敦賀発電所敷地内破碎帯の調査に関する有識者会合
追加調査評価会合の今後の予定の発表を受けて
(当社コメント)

D-1 破砕帯の評価に関する有識者会合での議論の問題点

K断層の活動性について(j層がK断層によって変形していることを示すデータについて)

D-1 破碎帯の連続性について

「地層の走向・傾斜のデータ」

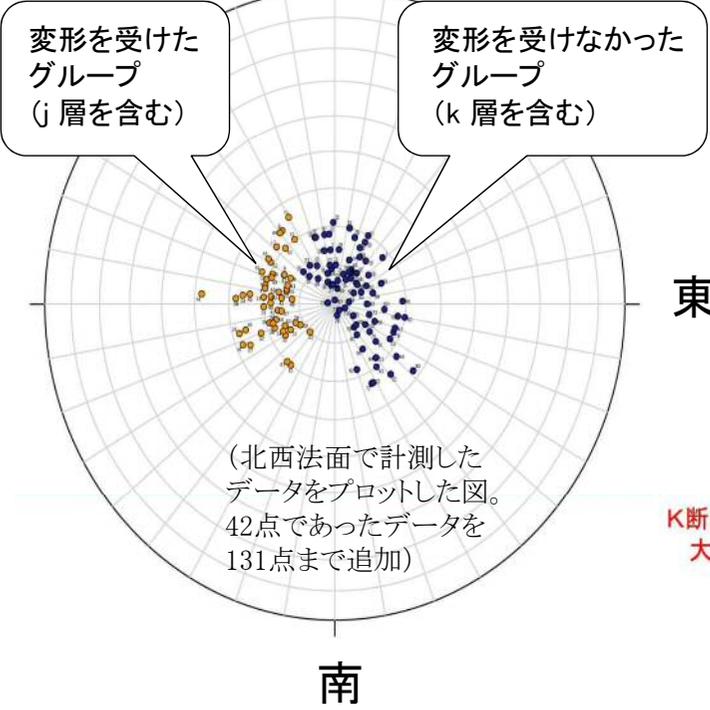
- ③層最上部のk層が変形を受けておらず、変形を受けているj層以下の地層を不整合に覆っていることは、露頭壁面で観察される層理面と構成層の変形状況から確実である。
- また、変形を受けた堆積物と未変形の堆積物との間に、走向・傾斜の系統的な違いが見られることはこの観察を支持する。
- ③層最上部の土壤層基底の高度にもj層以下の変形を受けた地層のような東への傾斜は認められない。水平か西側低下であり、土壤形成以前、k層堆積以前にj層以下の東に傾く変形が起きたことを示している。
- なお、T.P. 31 m 前後に分布する同一高度の③層上面は、③層堆積終了後に離水して形成された段丘面であり、表面に浸食による凹凸はあるが、ほぼ平坦で変形を受けていない段丘面と見てよい。

- D-1トレンチ北西法面におけるj層については、以下の理由からK断層によって変形しているものと判断される。
- j層内の腐植層が東側下がりとなっていることは、j層が堆積後に東側へ傾斜した可能性がきわめて高い。
- ③層内の地層の走向・傾斜のデータについては、大きく2つのグループに分かれる傾向が読み取れ、それぞれがK断層近傍の変形した地層とその他の変形していない地層に対応している。
- なお、走向・傾斜のデータは観察法面のほぼ全域にわたって取得されており、上記傾向(③層の変形/非変形の状況)がより明確になるとともに、評価の信頼性が一層向上したと言える。

- ③層の走向・傾斜のデータについては、非常に多くの測定点の計測に基づくものであり、地層の走向・傾斜の傾向を把握する上で十分な量のデータと考える。
- このデータの中には、j層内の腐植層に関するデータも含まれており、腐植層が傾斜していることが確認される。
- 腐植層の走向・傾斜はK断層によって変形したと考えられる地層のデータと調和的であることから、j層もK断層によって変形を被ったと考えることが合理的判断であると考える。

- K断層周辺に分布する堆積層の層相・層位は大変注意深く観察されており、その区分は層序学的に妥当であることから、層理面認定および姿勢の測定結果は十分に信頼できるものである。
- 層理面の姿勢の測定結果から、j層およびそれより下位の層理面が傾動し変形を受けているのに対して、k層が変形を受けていないとするステレオ投影結果は、構造地質学的に明解である。
- 以上のことを総合すると、層序学的・構造地質学的に、K断層はk層堆積以降には活動していないとする判断は妥当である。

「j層の堆積構造」

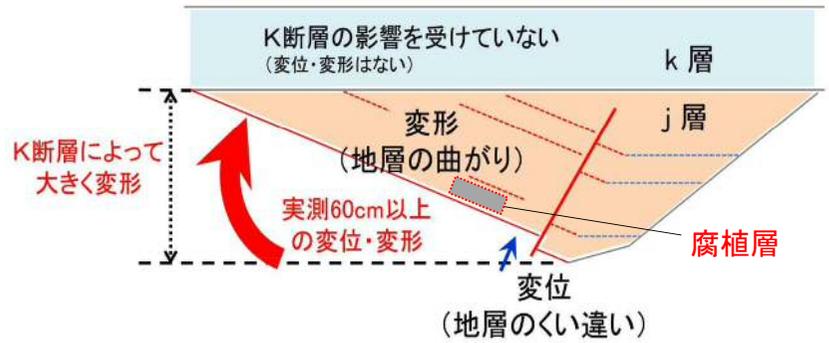
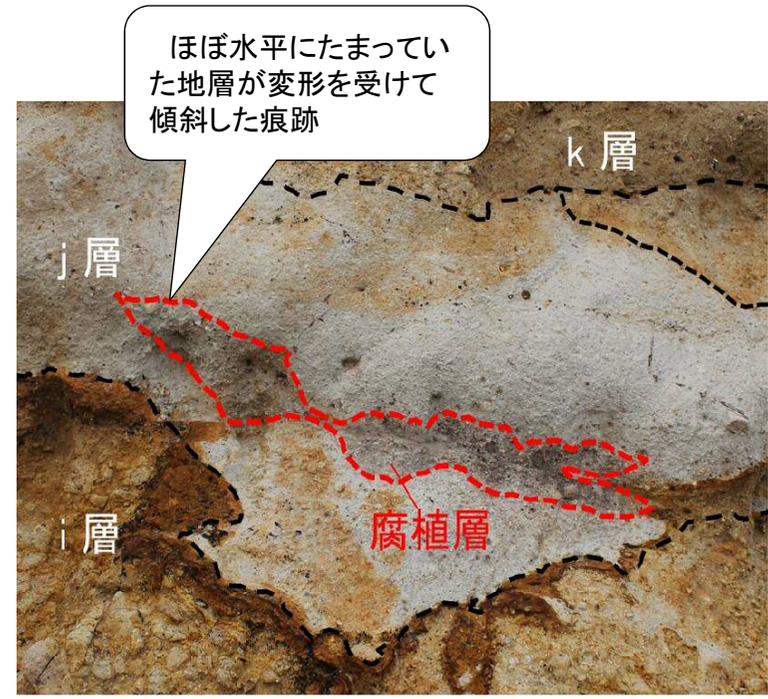
・j層がK断層によって変形したかどうかの認識の違いによって、K断層による影響が「大きい」のか「わずか」なのかの判断も異なり、その結果としてK断層の活動時期の評価も大きく異なってしまいます。
 ・これについて当社は、K断層による影響が「大きい」こと(実測で60cm以上の変位・変形)をデータ(2ページ参照)に基づき、確認しております。
 (平成26年6月21日の評価会合以降、さらにデータを追加しました)
 ・したがって、「K断層が『将来活動する可能性のある断層等』ではない」という当社の見解は妥当であると考えます。

D-1 破碎帯とG断層、K断層の関係(当社の見解)

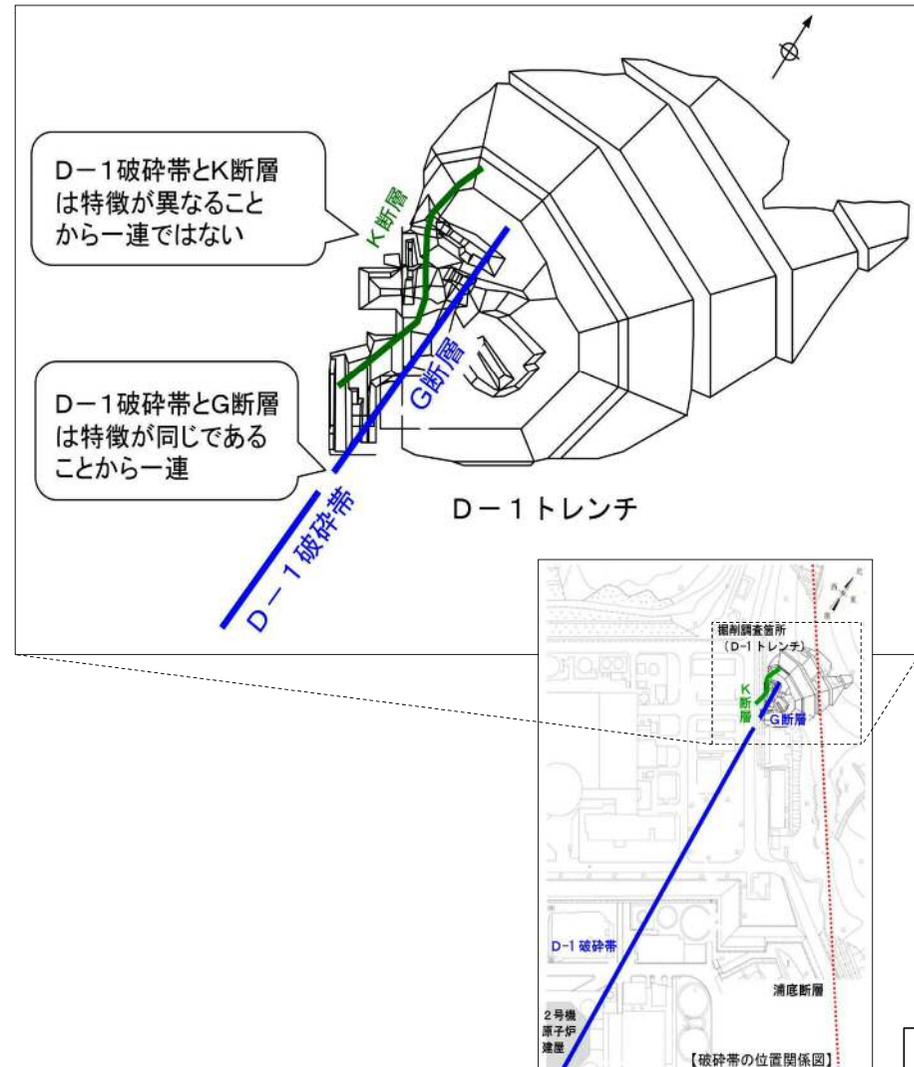
「D-1 破碎帯はG断層、K断層と一連の可能性が否定出来ない」

- ・G断層、K断層はD-1 破碎帯の延長にあり、延びている方向と傾きが良く一致しています。
- ・事業者は最後に動いた方向を適切に把握していない可能性があります。

「D-1 破碎帯はG断層と一連」
「D-1 破碎帯はK断層とは一連でない」

指摘を踏まえ最後に動いた方向に関するデータに加えて、さらに連続性に関して追加したデータ(参考資料参照)も含めて検討した結果、これまでの当社の評価を支持する結果が得られております。
